# 改善箇所説明図①

## 基準不適合発生箇所

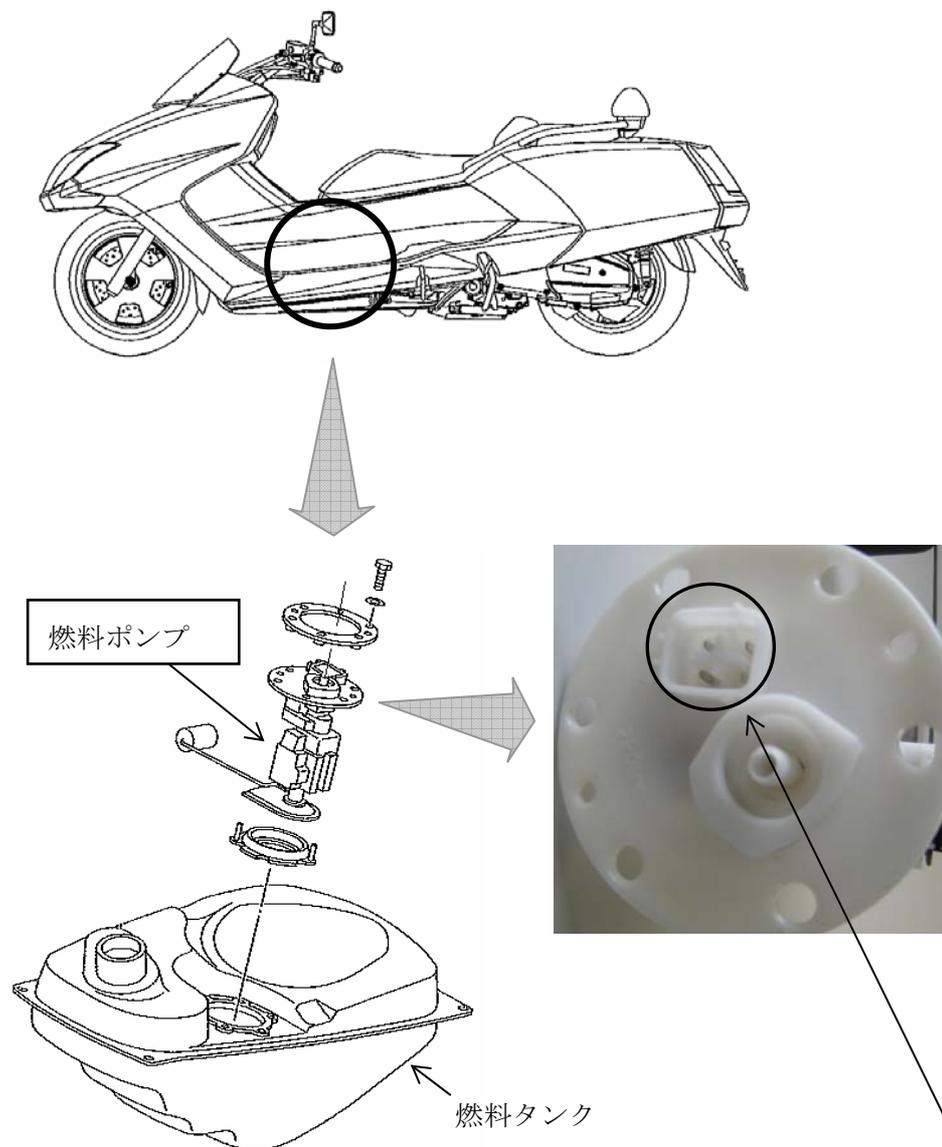
燃料タンクにおいて、燃料ポンプ取付部のシールの材質が不適切なため、オゾン劣化により当該シールに亀裂が生じるものがある。そのため、そのまま使用を続けると、亀裂が進行し、最悪の場合、燃料満タン時にポンプ取付部から燃料が漏れるおそれがある。

改善の内容：全車両、燃料ポンプ取付部のシールを対策品と交換する。（ニトリル系からフッ素系に変更する。）

## 改善箇所説明図③

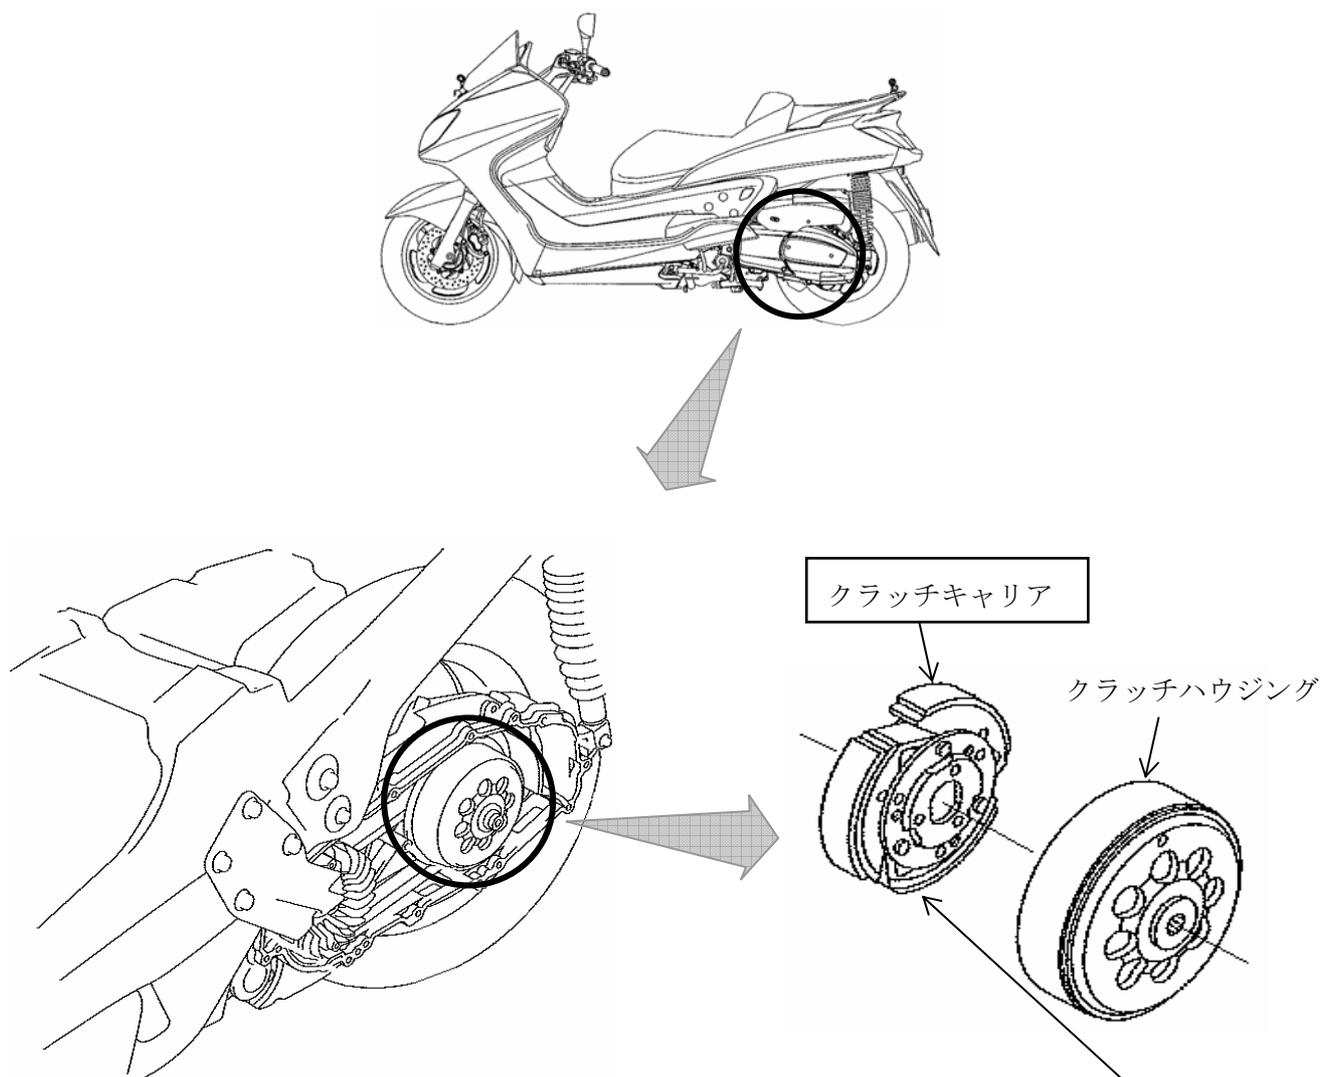
原動機のカムチェーンテンショナーにおいて、原動機の冷却性能が高すぎるため、ブローバイ中の水分が当該テンショナー内部に結露し、テンショナーが錆びて固着することがある。そのため、そのままの状態で使用を続けると、カムチェーンが振れて異音が発生し、最悪の場合、当該チェーンが外れてエンジンが停止し、再始動できなくなるおそれがある。

改善の内容：全車両、防錆処理を施したカムチェーンテンショナーと交換する。
